ENQUÊTE PUBLIQUE UNIQUE

Projet de création et de mise en exploitation d'un data center sur le territoire de la commune de LISSES (91090) présenté par la société CloudHQ France

Demande de permis de construire (PC n° 091 340 21 10001) pour deux bâtiments

Conclusion et avis du Commissaire Enquêteur sur la demande de permis de construire

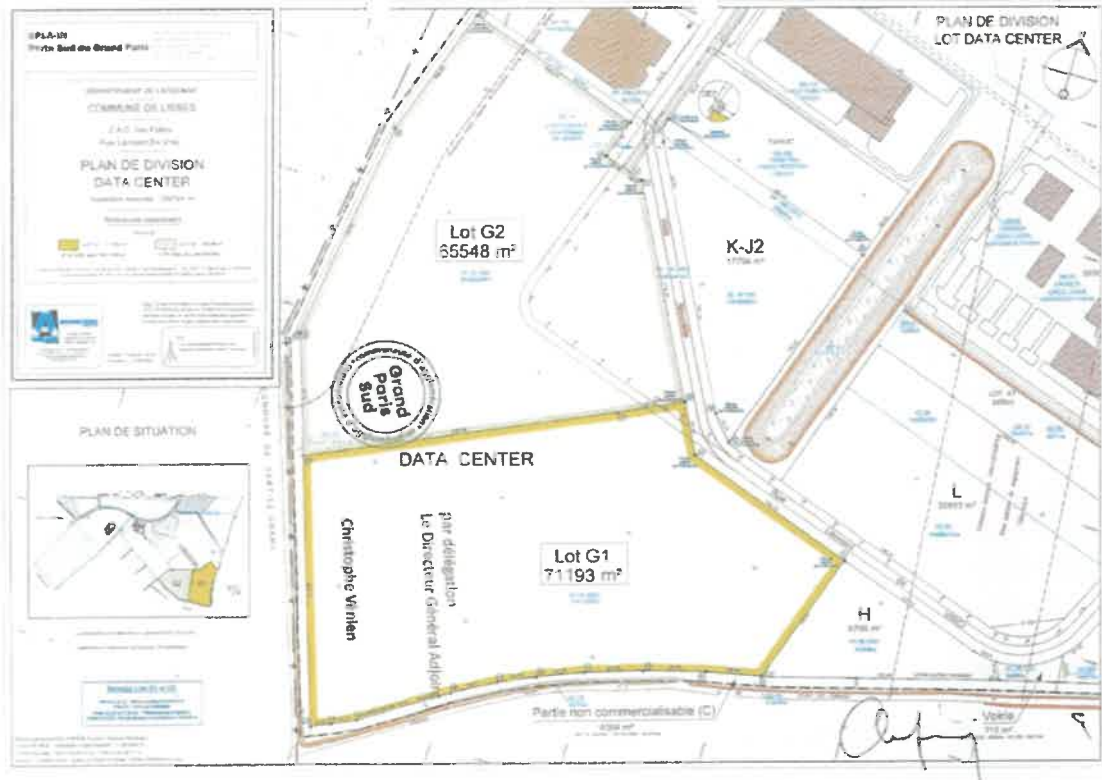
La DRIAFA (Direction Régionale et interdépartementale de l'Agriculture, de l'Alimentation et de la Forêt), observe que l'aménagement des lisières du bois de la Tombe au Sud, d'une surface légèrement inférieure à 100 ha, aurait pu être tout aussi respectueux de la règle des 50 mètres en intégrant le même retrait par rapport aux constructions.

Le plan de division du datacenter ci-dessous, édité par SPLA-IN Porte Sud du Grand Paris, montre, que cette orientation réglementaire du SDRIF – retrait de 50 mètres - ne s'applique pas au droit du bois de la Tombe.
